Arkivsak-dok.	BYGG-25/00074-4
Saksbehandler	Jan Hornung

Saksframlegg

Søknad om fædeendring - oppføring av altan i 2. etg.- 1/654, Strandgaten 14

Fasade med ny altan i 2. etasje

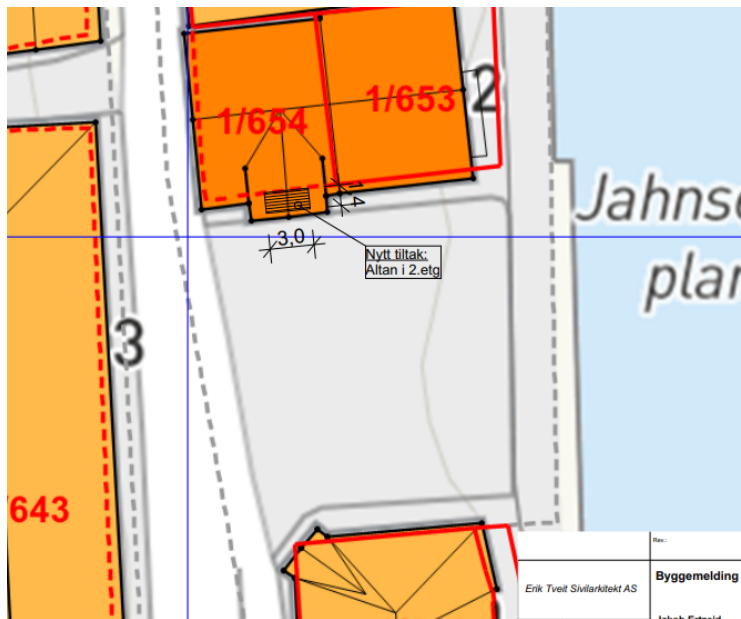
«Agder fylkeskommune oppfatter at balkongen som det nå er søkt om, er et vesentlig inngrep som forvansker fasadeuttrykket og som nødvendigvis vil fjerne opprinnelige bygningsdeler i fasaden.

En endring av eksisterende fasadeåpning, som i dag er et vindu, krever at vindusåpningen blir bygget om til dør, som krever at åpningen får en annen form og et annet uttrykk enn vinduet har i dag. Tegningen som vi har mottatt er nødvendigvis noe misvisende, da det virker sannsynlig at det vil bli brukt en tofløyet terrassedør. Eksisterende vindusomramming og brystningen under vinduet (som vi forstår er original), vil dermed bli ødelagt av tiltaket.

Vi oppfatter balkongen og plasseringen av denne i fasadelivet som dårlig tilpasset eksisterende bygning og det opprinnelige arkitektoniske uttrykket, uavhengig av arken og hvorvidt det har vært en balkong i arken opprinnelig.

Den uoppbrutte formen som fasadelivet har under gesims over to etasjer, har en kvalitet som vil bli borte dersom fasaden blir påført en balkong. Balkongen som er omsøkt svekker bygningens arkitektoniske uttrykk, og vi kan ikke se hvordan balkongen kan påføres fasaden uten at det forringer bygningens verneverdi.

Vi fraråder balkongen som er omsøkt, på bakgrunn av helhetlige hensyn til bygningens uttrykk, og av hensyn til verneverdige bygningsdeler.»

Det foreligger negativ uttalelse fra fagmyndigheten. Veranda/altan er vist med utførelse tilsvarende bestående veranda/altan i byggets tredje etasje. Bestående veranda i 3 etg er heller ikke opprinnelig. Tiltaket innebærer en endring av fasaden som ikke er tilbakeføring.

Søknaden om fasadeendring med sikte på etablering av altan i 2.etg. på 1/654 avslås med hjemmel i reguleringsbestemmselnes § 11 pkt 1.3 og 1.4
